OPERE: AUDITORIUM DI SAN ROMANO - Piazza San Romano - Lucca (LU)
RISTRUTTURAZIONE IMPIANTI E ALLESTIMENTI

PERIZIA SUPPLETIVA 2

A01

DESCRIZIONE:
RAMPA DESTRA DI ACCESSO ALLA PLATEA
STATO AUTORIZZATO E STATO DI VARIANTE

STATO DI VARIANTE Pianta piano terra scala 1:50

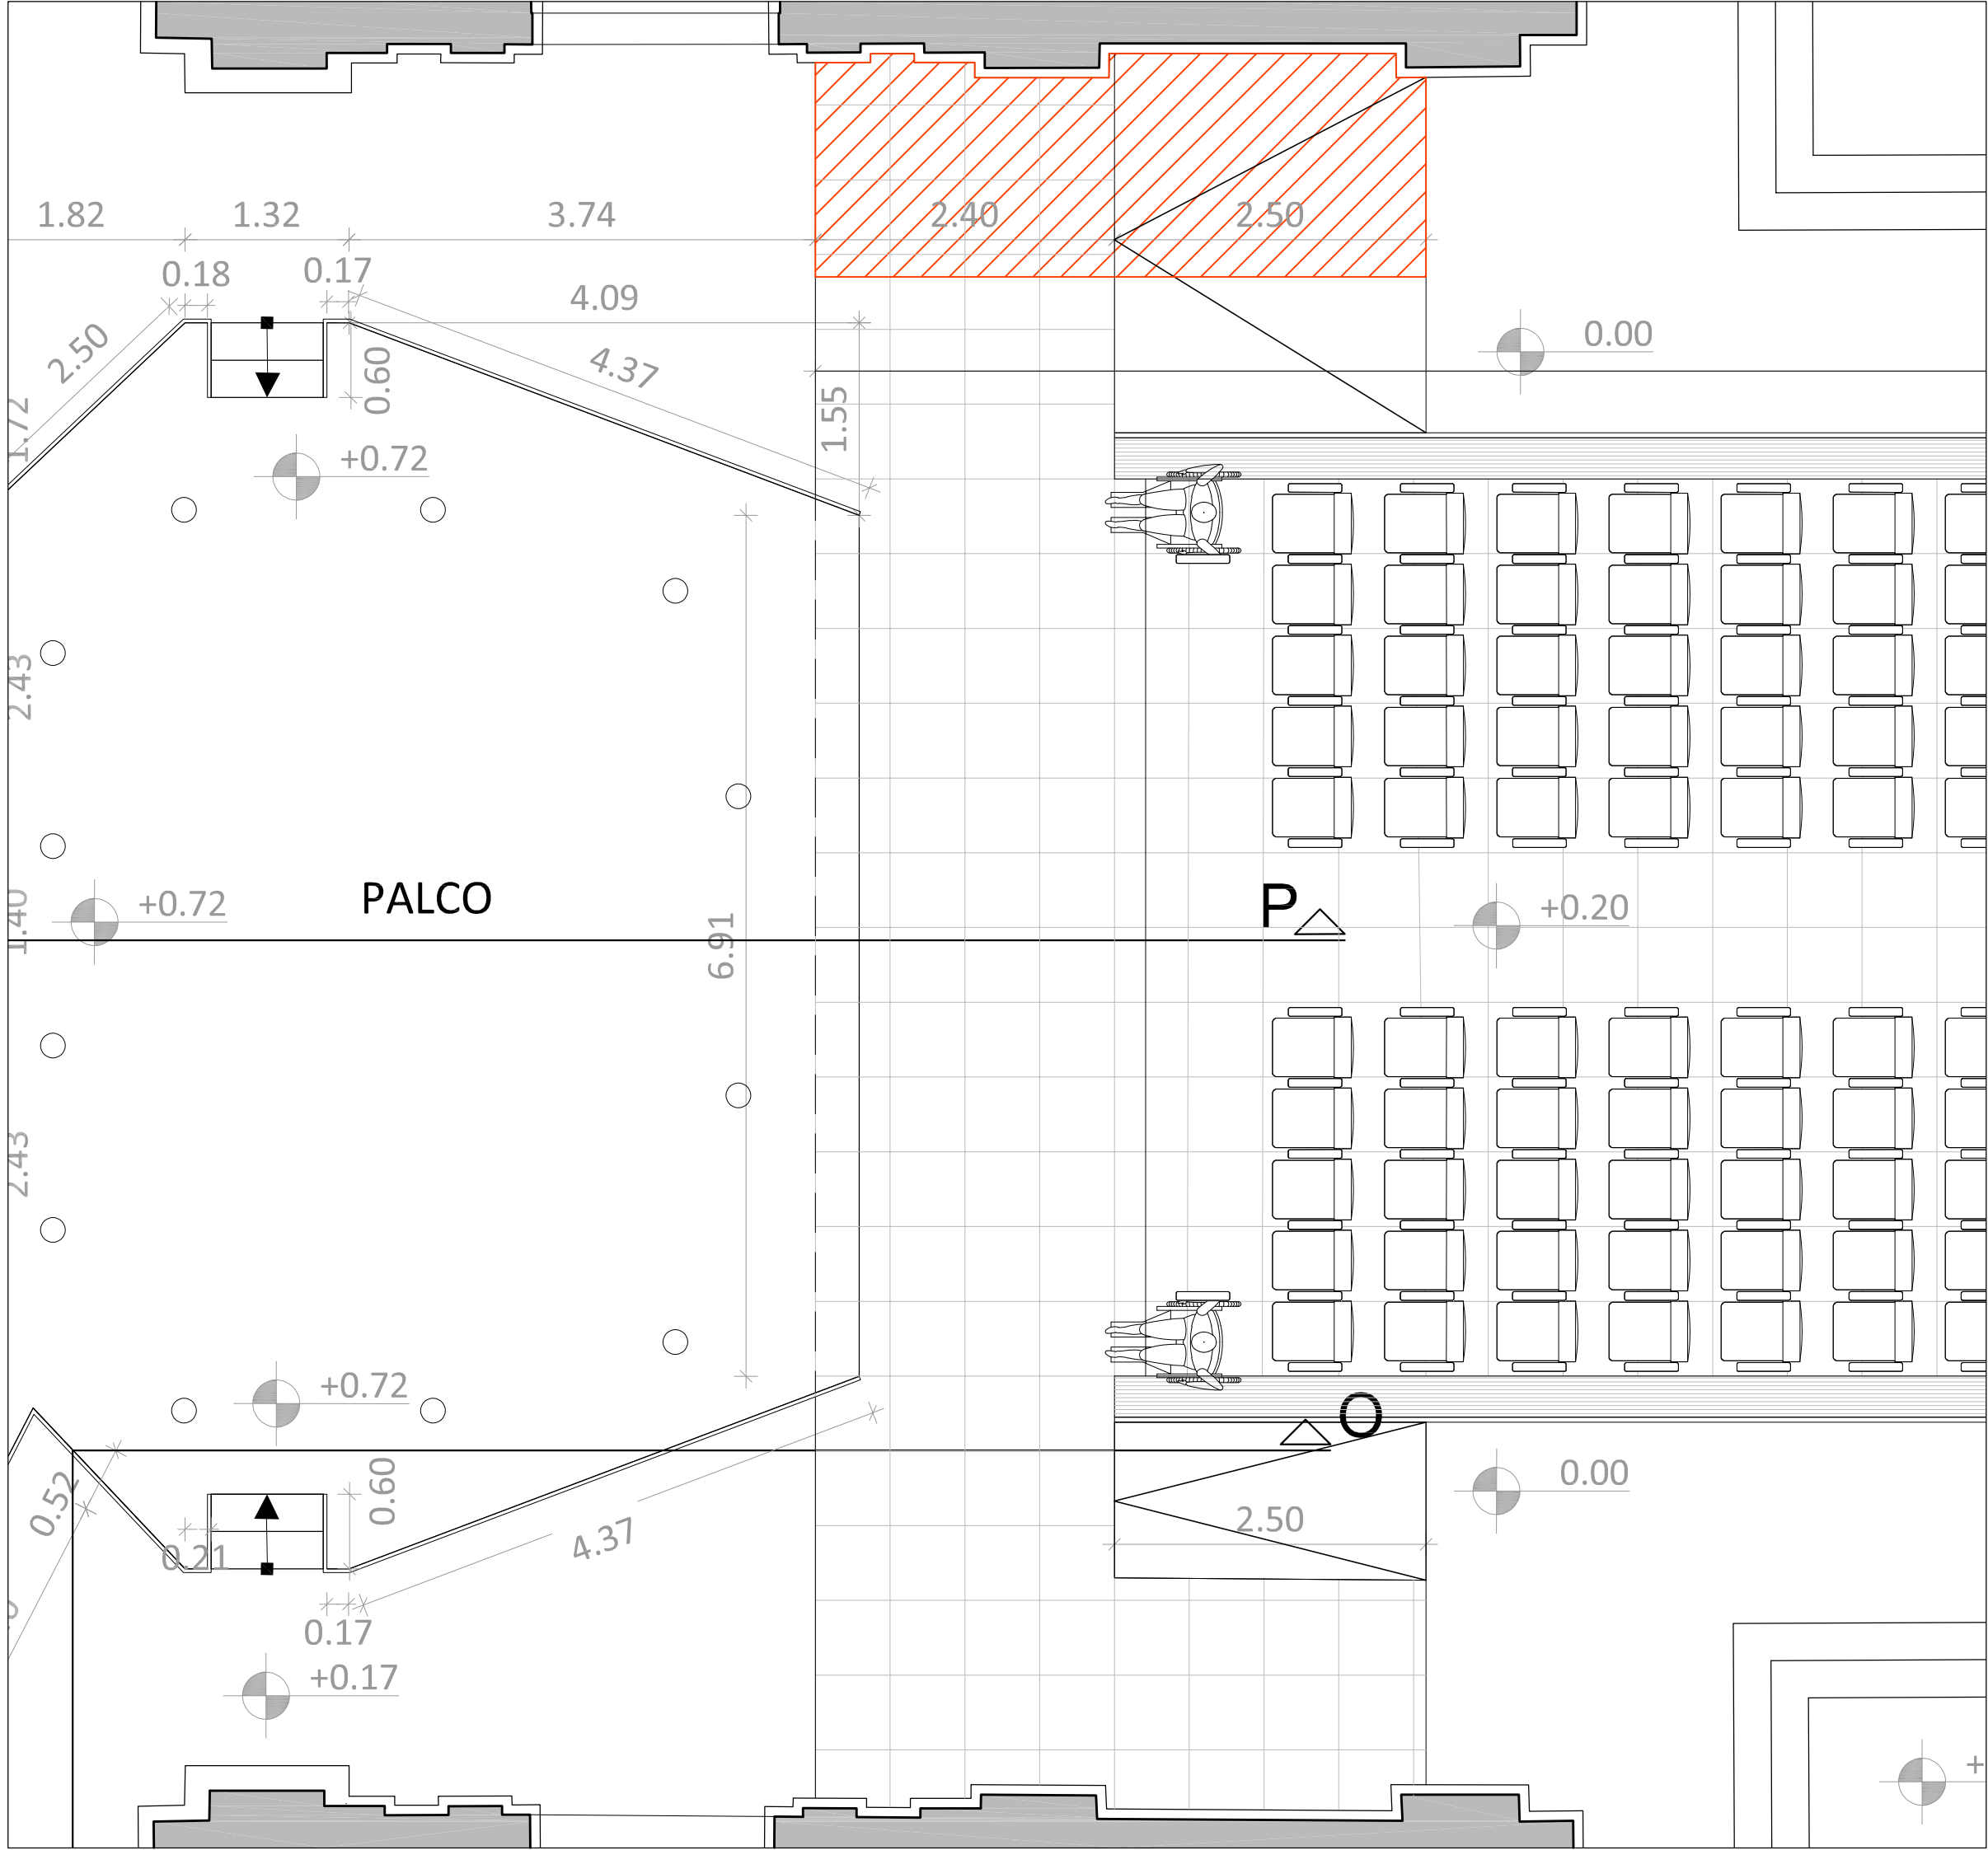
Realizzazione
estensione rampa
